# 海龍二號離岸風力發電計畫 海龍三號離岸風力發電計畫

## 環境影響差異分析報告 環境影響評估審查委員會 第397次會議審查簡報

「海龍二號離岸風力發電計畫  
環境影響差異分析報告  
(第一次變更)」(第7次修訂本)

確認意見回覆說明對照表

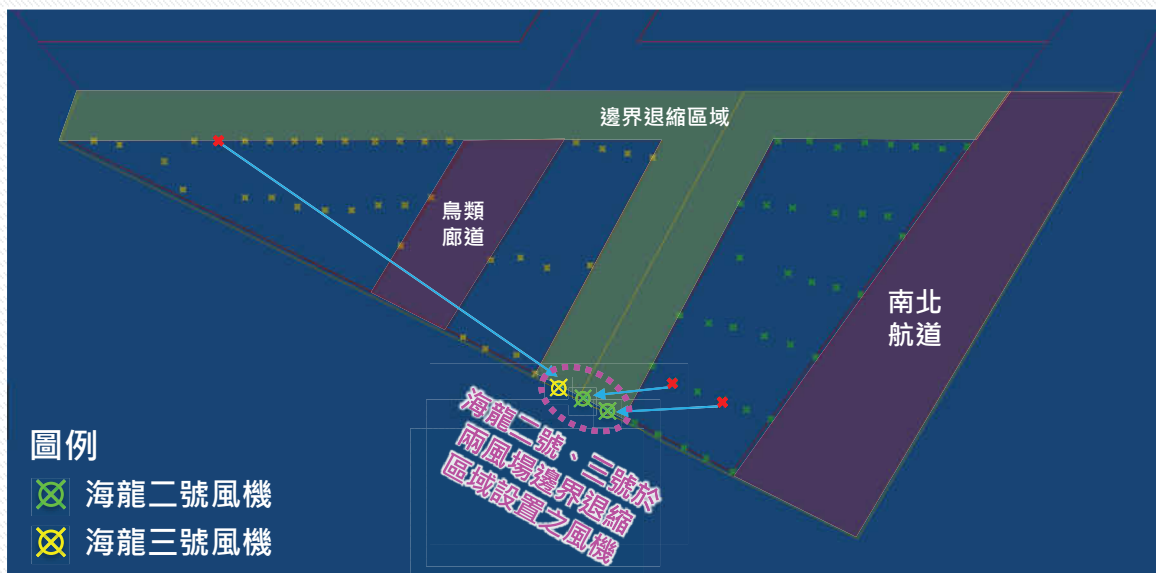
- 1 本案保留，請2案開發單位先洽經濟部(能源局)研議「處理海龍二號及海龍三號風場場址之間邊界南方入口議題」，再提本會討論

- 已於2021.5.20洽經濟部能源局研議「處理海龍二號及海龍三號風場場址之間邊界南方入口議題」，並取得共識決議：
  - 海龍二號、三號風場分別移動2部、1部風機，至兩風場邊界退縮區域南端入口，避免鳥類由南往北飛時進入兩風場邊界退縮區域

依據「航空障礙物標誌與障礙燈設置標準」，規劃之14MW風機配置下航空警示燈佈設位置示意圖

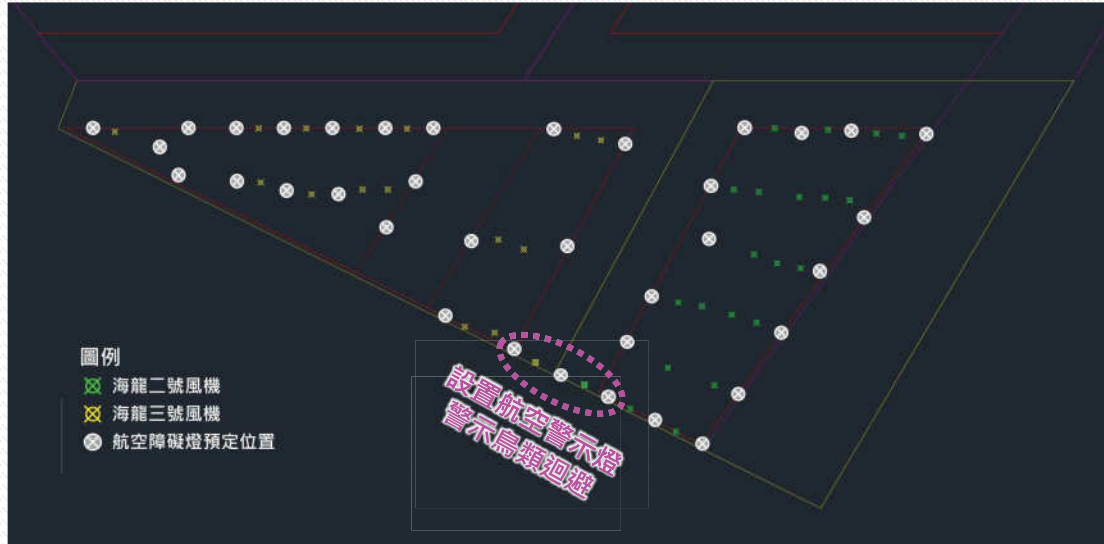
審查意見	答覆說明
1.2、交通部民用航空局 一、請開發單位依本局「航空障礙物標誌與障礙燈設置標準」相關規定設置障礙燈，以最有可能是設置之14MW風機初步規劃航空警示燈佈設位置及數量，詳圖1.2.1-1所示；本計畫實際航空警示燈佈設位置及數量，將依據法令規定設置最少之航空警示燈，並取得 貴局同意函，達到維護飛航安全，降低夜間遷徙鳥類的死亡率目標。	遵照辦理。本計畫營運期間將依據 貴局最新頒布之「航空障礙物標誌與障礙燈設置標準」相關規定設置航空警示燈，以最有可能是設置之14MW風機初步規劃航空警示燈佈設位置及數量，詳圖1.2.1-1所示；本計畫實際航空警示燈佈設位置及數量，將依據法令規定設置最少之航空警示燈，並取得 貴局同意函，達到維護飛航安全，降低夜間遷徙鳥類的死亡率目標。

- 國外研究顯示，閃爍警示燈可降低夜間遷徙鳥類碰撞死亡率  
(United States and Canada, 2012., Manville AM, 2009., Longcore T et al., 2008.)
- 依據「航空障礙物標誌與障礙燈設置標準」規劃於風場周界及兩風場邊界退縮區域南端設置航空警示燈
- 達到維護飛航安全，警示鳥類迴避風場，降低夜間遷徙鳥類死亡率
